Verslag huishoudelijke elektrische installatie op laagspanning en zeer lage spanning

Referentie: **003-20261116-03**	Datum controle: **16/11/2026**
Keurder: **003**

Eigenaar:	**Onbekend**	EAN-code:	**Onbekend**
Adres installatie:	**Achtenkouterstraat 52, 9040 - Gent**	Nummer teller(s):	**1SAG3200452255**
		Distributienetbeheerder installatie:	**Fluvius**

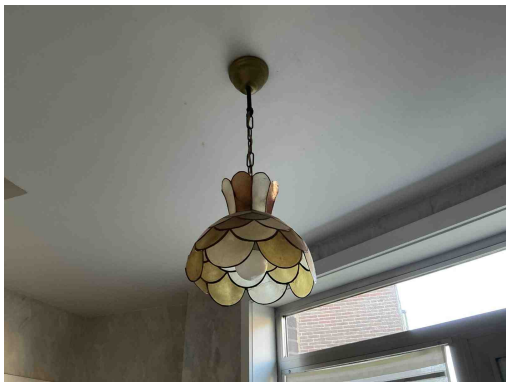
T21a - Het elektrisch materieel is niet geplaatst volgens de voorschriften van de fabrikant/ regels van goed vakmanschap. (Boek 1: 1.4.1.3) Oa ophangvijzen elektrisch verdeelbord niet afgedekt. Zie klasse II toestel.

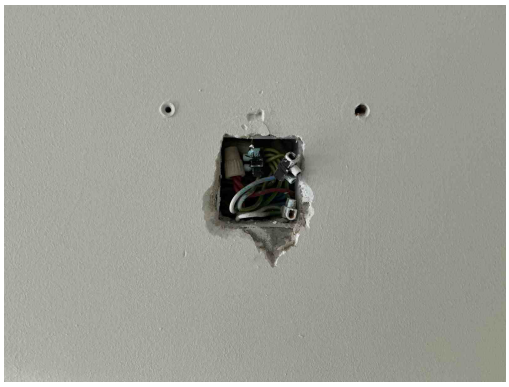
T24 - Het gebruik van elektrische machines of toestellen van klasse 0 en 0I is verboden. (Boek 1, Onderafdeling 4.2.4.3)

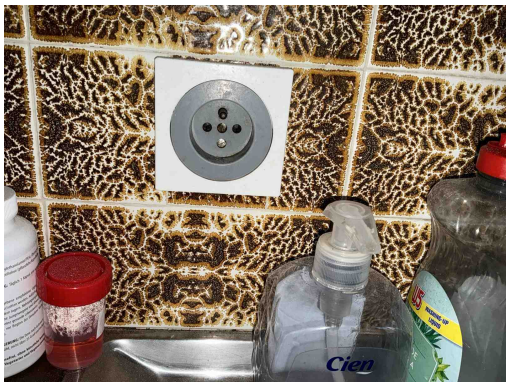
C24 - De afstand tussen de elektrische leiding(en) en niet elektrische leiding(en) is onvoldoende (Boek 1: 5.2.8).
